福島県 福島市 杉妻小学校校区① (通学路交通安全プログラム点検 要対策箇所)

福島県 福島市 杉妻小学校校区② (通学路交通安全プログラム点検 要対策箇所)

福島県 福島市 清水小学校校区

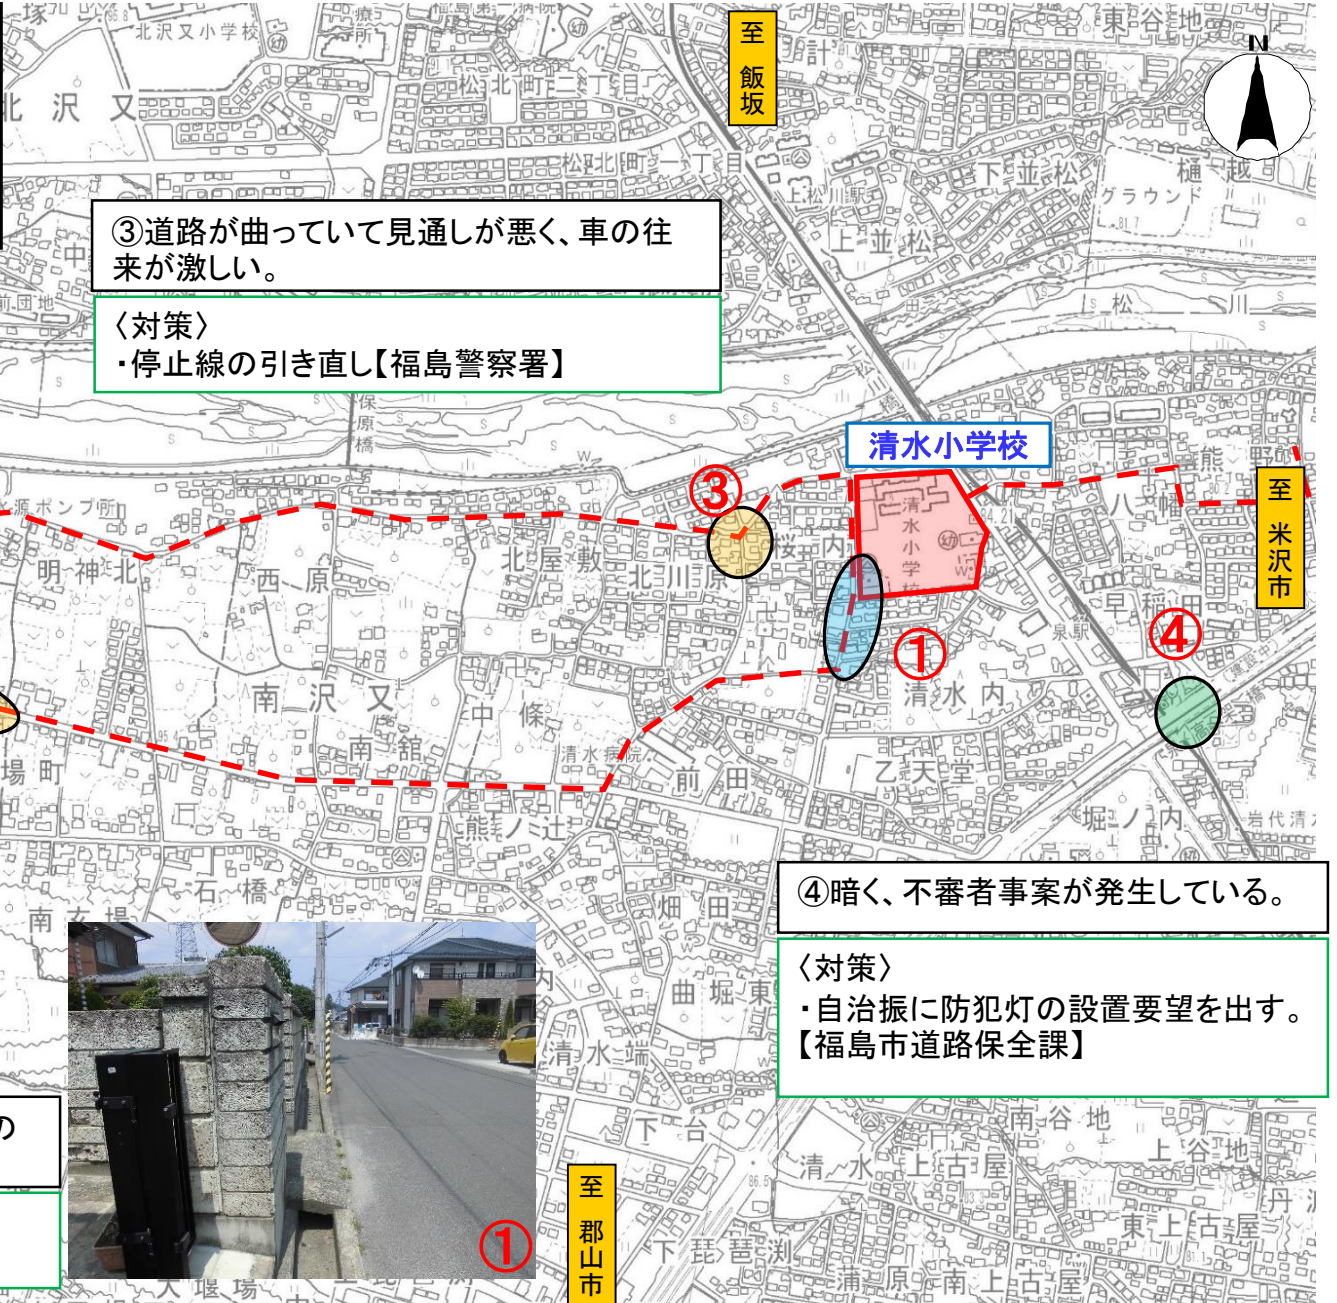
③道路が曲っていて見通しが悪く、車の往来が激しい。

②歩道に傾斜があり冬期間の通行が危険である。

①幅員が狭く、側溝に蓋がないため転落の恐れがあり危険である。

④暗く、不審者事案が発生している。

〈対策〉
・停止線の引き直し【福島警察署】

〈対策〉
・歩道の修繕【福島市道路保全課】

〈対策〉
・道路側溝に蓋掛け【福島市道路保全課】

〈対策〉
・自治振に防犯灯の設置要望を出す。【福島市道路保全課】

福島県 福島市 北沢又小学校校区 (通学路交通安全プログラム点検 要対策箇所)

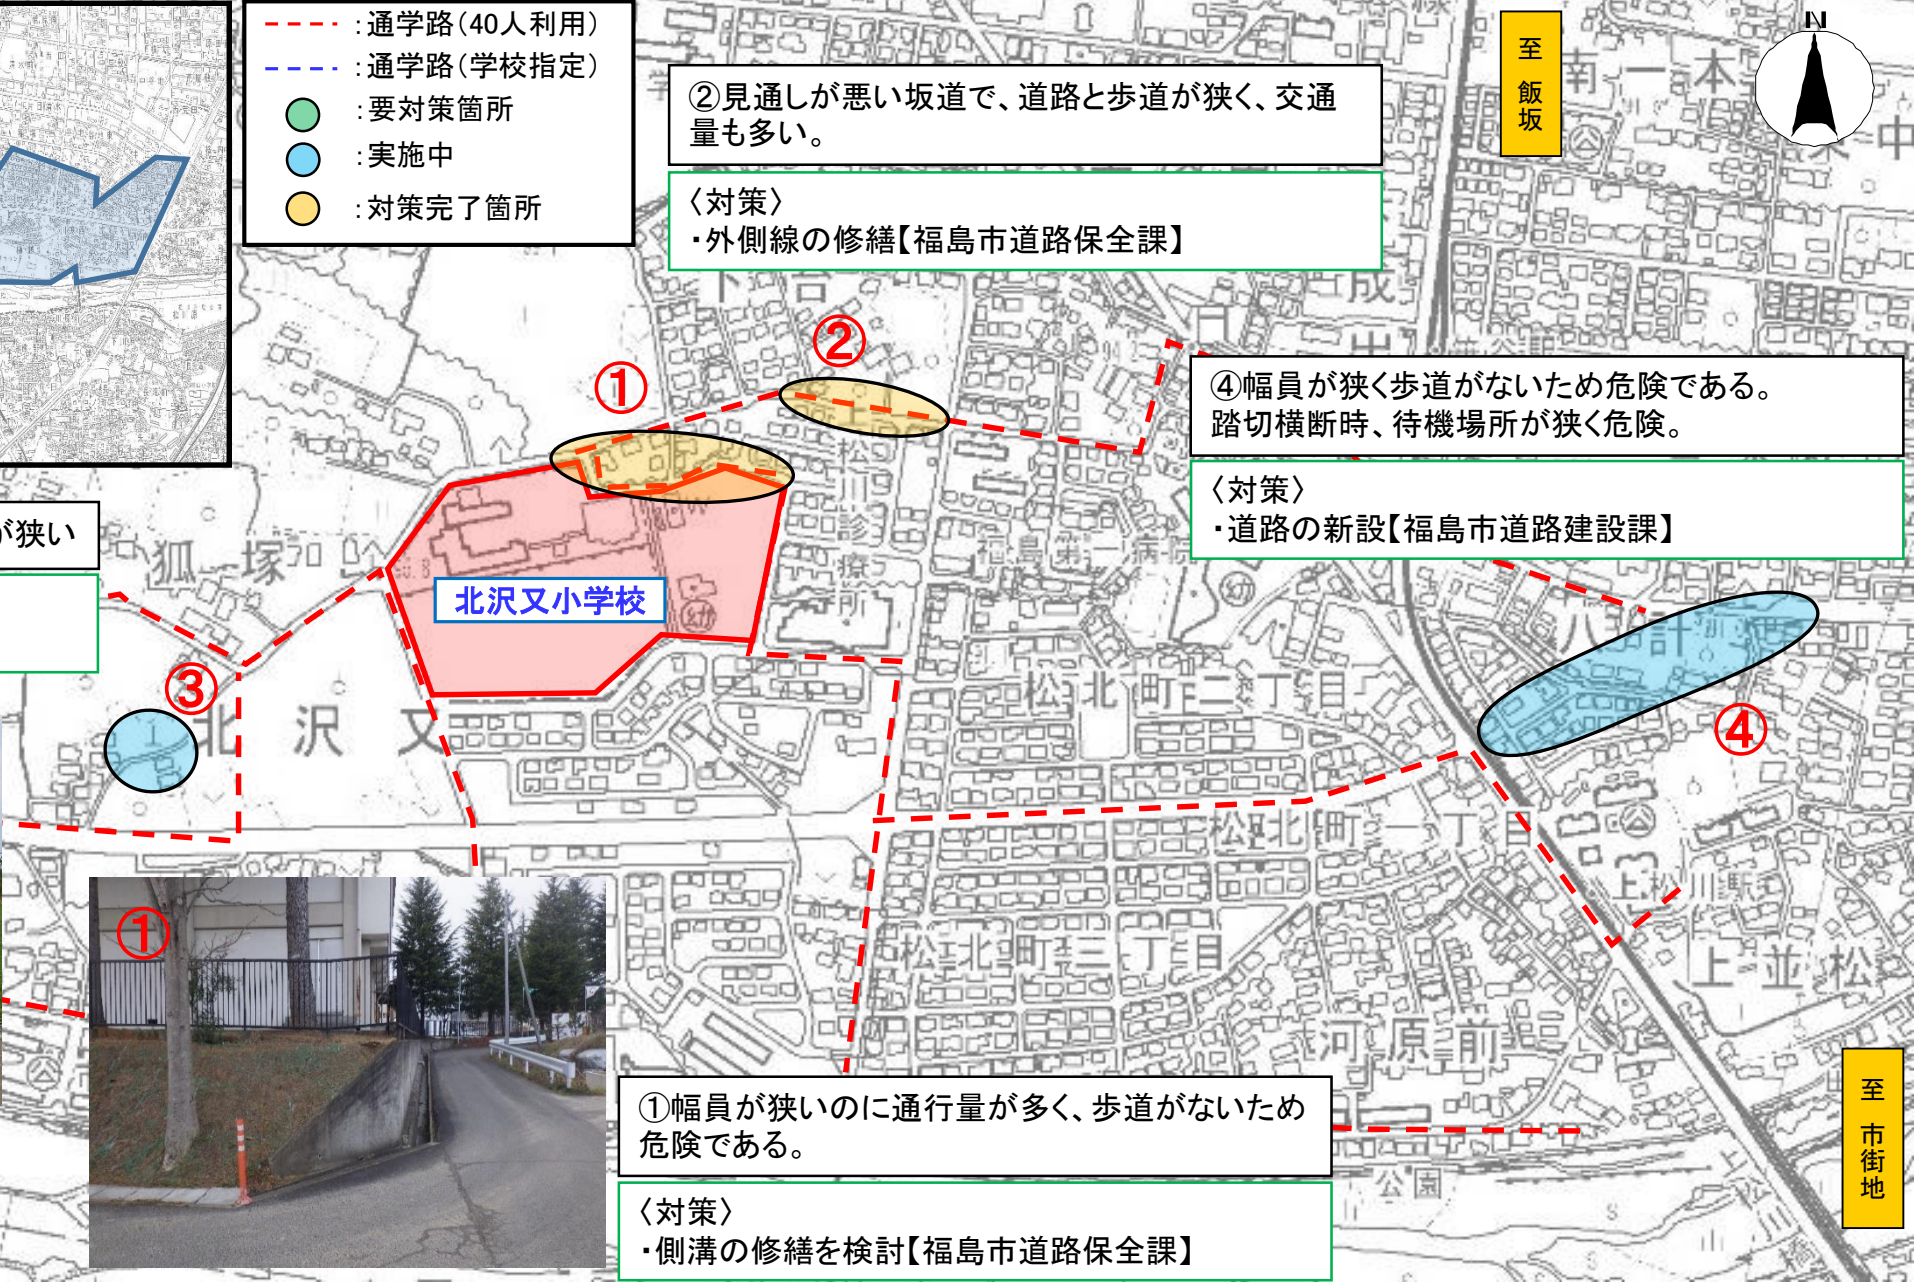
②見通しが悪い坂道で、道路と歩道が狭く、交通量も多い。
 <対策>
 ・外側線の修繕【福島市道路保全課】

③見通しが悪い坂道で、道路と歩道が狭い
 <対策>
 ・通学の指導【小学校】

①幅員が狭いのに通行量が多く、歩道がないため危険である。
 <対策>
 ・側溝の修繕を検討【福島市道路保全課】

④幅員が狭く歩道がないため危険である。踏切横断時、待機場所が狭く危険。
 <対策>
 ・道路の新設【福島市道路建設課】

福島県 福島市 御山小学校校区① (通学路交通安全プログラム点検 要対策箇所)

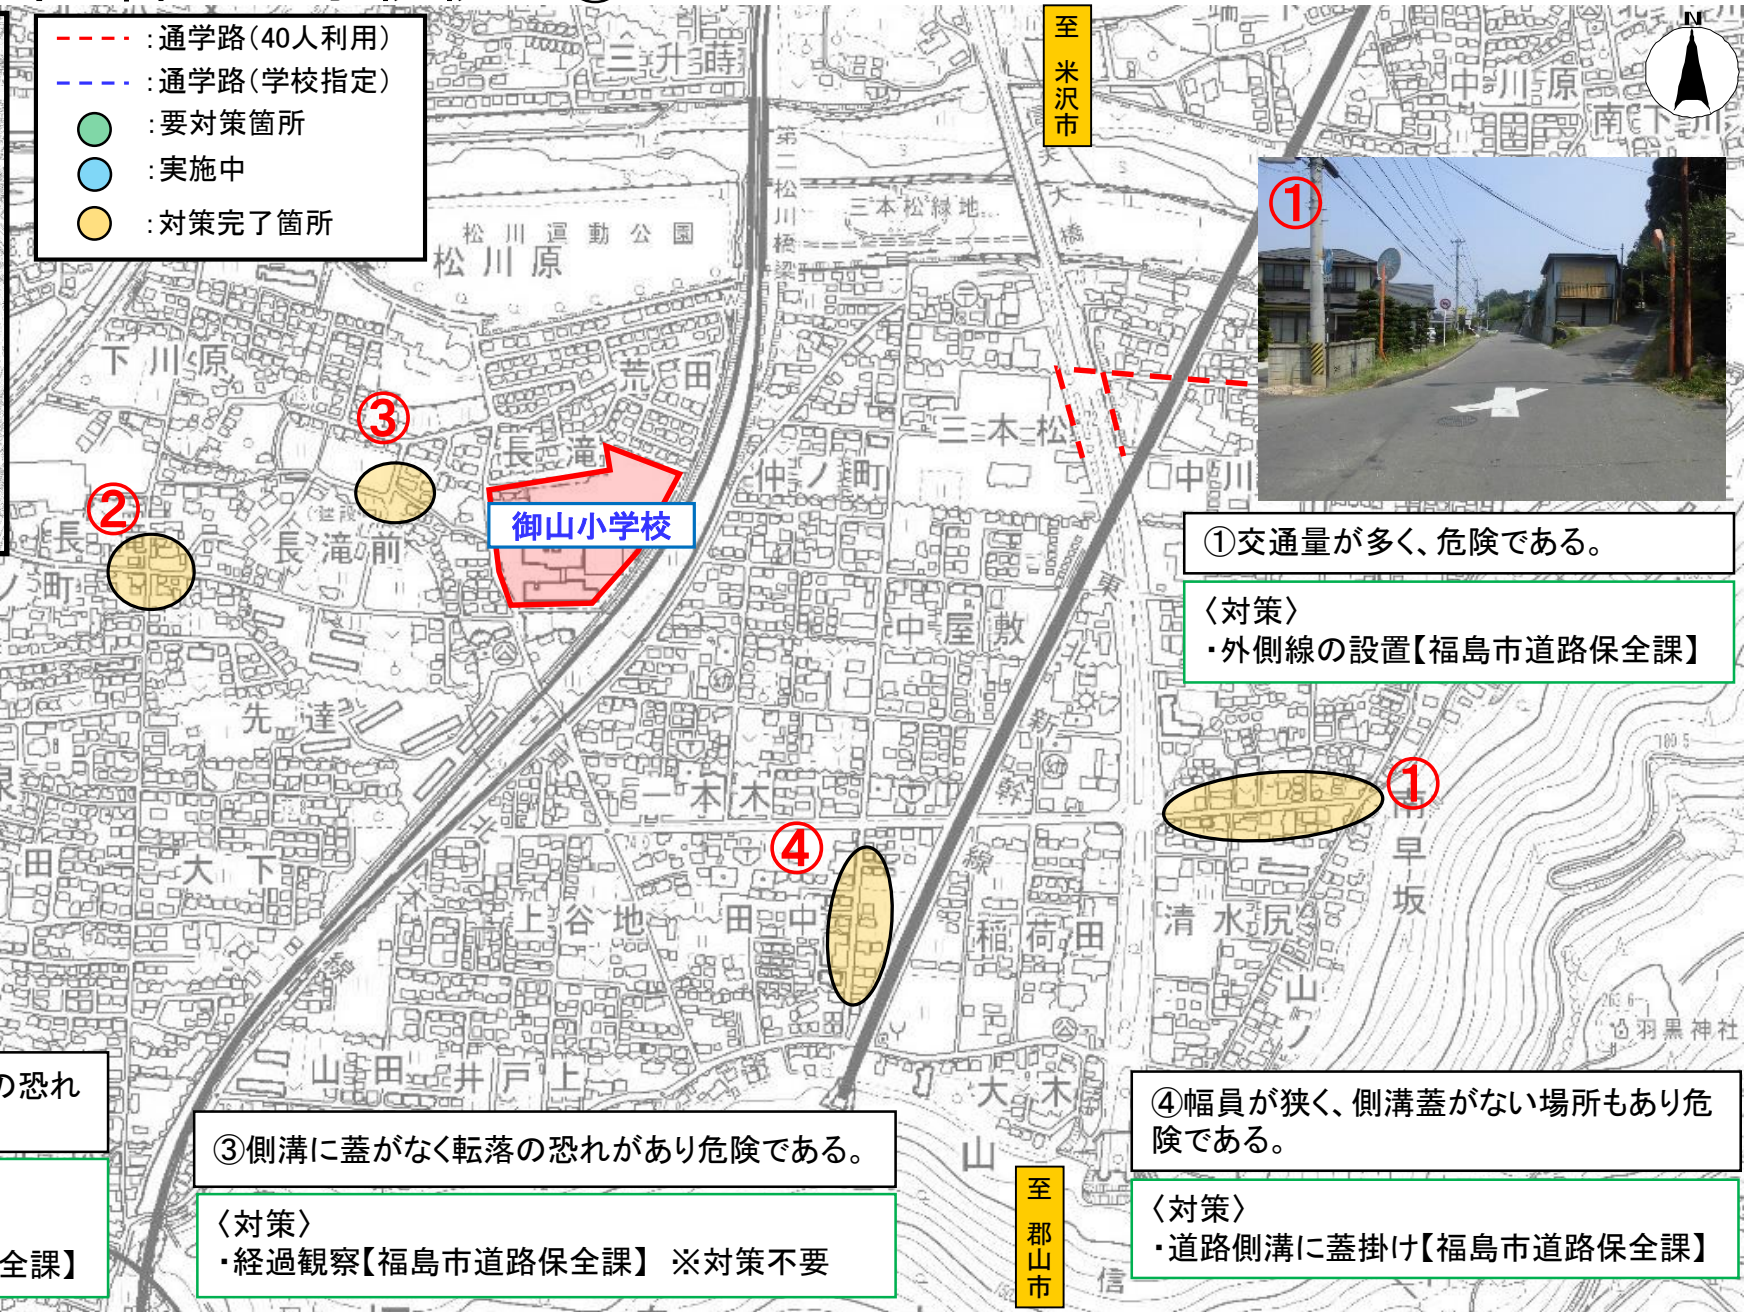
① 交通量が多く、危険である。

④ 幅員が狭く、側溝蓋がない場所もあり危険である。

③ 側溝に蓋がなく転落の恐れがあり危険である。

② 狭小道路の交差点であり、事故発生の恐れがあり危険である。

〈対策〉
・外側線の設置【福島市道路保全課】

〈対策〉
・道路側溝に蓋掛け【福島市道路保全課】

〈対策〉
・経過観察【福島市道路保全課】 ※対策不要

〈対策〉
・見守り隊の協力【小学校】
・交差点のカラー舗装化【福島市道路保全課】
